公告 | 丹佛斯 Turbocor 压缩机

B-CN-246-CN REV A

主题: Turbocor 575V 压缩机选项

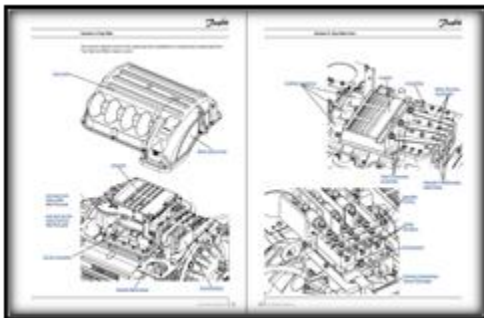
现在，在所有 TTS/TGS/TTH/TGH 压缩机上推出的 575V 选项与我们的产品组合保持一致，可提供 380V-575V 的宽范围电压选项。新的 575V 选项使客户能够灵活选择他们所需的压缩机，在电压为 575V 的地区，不再需要单独的降压变压器来为压缩机供电。请注意，575V 压缩机仅符合 ETL 标准，没有 CE 认证。

电压选项	380V	400V	460V	575V
TTS300 / TGS230	✓	✓	✓	✓
TTS350 / TGS310	✓	✓	✓	新发布
TGS490	✓	✓	✓	新发布
TTS400 / TGS390	✓	✓	✓	✓
TTS700 / TGS520	✓	✓	✓	新发布
TTH375 / TGH285	✓	✓	✓	新发布
